高浜発電所 1、2号機

使用済燃料ピット用中性子吸収棒集合体の
削除に係る設計及び工事計画変更認可申請について

関西電力株式会社

表 感度解析条件および結果（55GWd/t燃料に対しSFP用中性子吸収体を挿入する場合）

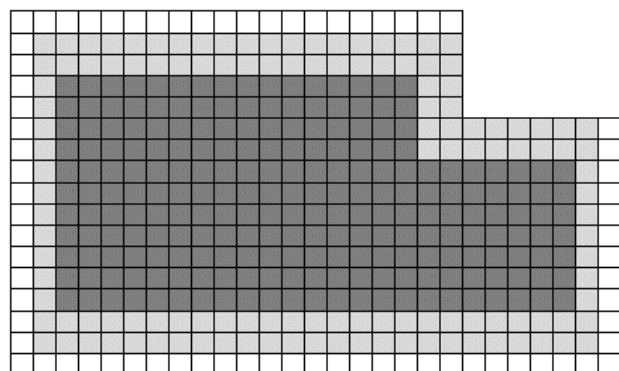
- 既工事計画では、代表計算体系（中性子吸収体考慮なし）に対し、領域B、領域Cの燃料条件を変更した体系（中性子吸収体考慮あり）で感度解析を行い、実効増倍率が基準を満足することを確認している。
（代表計算体系の実効増倍率は感度解析の実効増倍率を包絡しており、各領域には、感度解析で設定した燃料も貯蔵可能としている。）
- 使用済燃料ピット用中性子吸収棒集合体については、未臨界性評価に影響のある中性子吸収棒の寸法や制御材の仕様は制御棒クラスタと同じであり、解析においては両者を区別せずに評価している。

代表計算体系	中性子吸収体の挿入を考慮した計算体系	
領域A □	燃焼度0GWd/t (55GWd/t燃料) 中性子吸収体なし	同左	同左
領域B ■	燃焼度20GWd/t (55GWd/t燃料) 中性子吸収体なし	燃焼度0GWd/t (55GWd/t燃料) 中性子吸収体あり※1	代表計算体系に同じ
領域C ■	燃焼度50GWd/t (55GWd/t燃料) 中性子吸収体なし	同左	燃焼度15GWd/t (55GWd/t燃料) 中性子吸収体あり※1
実効※2 増倍率	0.9575	0.9307	0.9510

使用済燃料ピット用中性子吸収棒集合体を削除した場合でも、制御棒クラスタは既工事計画から変更なく使用する設計とすること、また未臨界性評価結果にも変更がないことから、**技術基準規則第69条に適合している。**
